Правила № 11 (дверные замки и петли)

Предложение по поправкам серии 04

Представлено экспертом от Германии*

Образец А

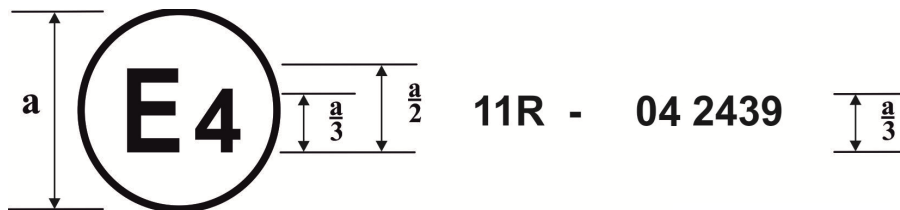
Приложение 2 изменить следующим образом:

Приведенный выше знак официального утверждения... на основании Правил № 11 под номером официального утверждения 042439...

Образец В

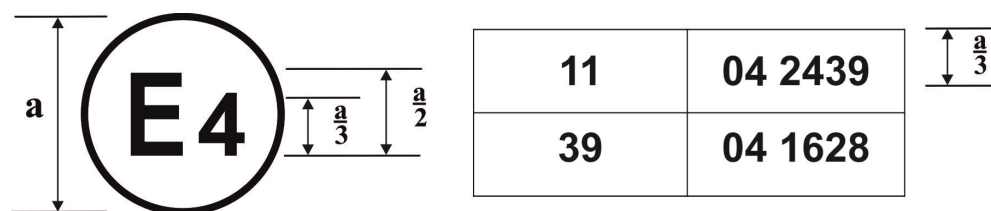
Приведенный выше знак официального утверждения... Правил № 11 с внесенными в них поправками серии 04".
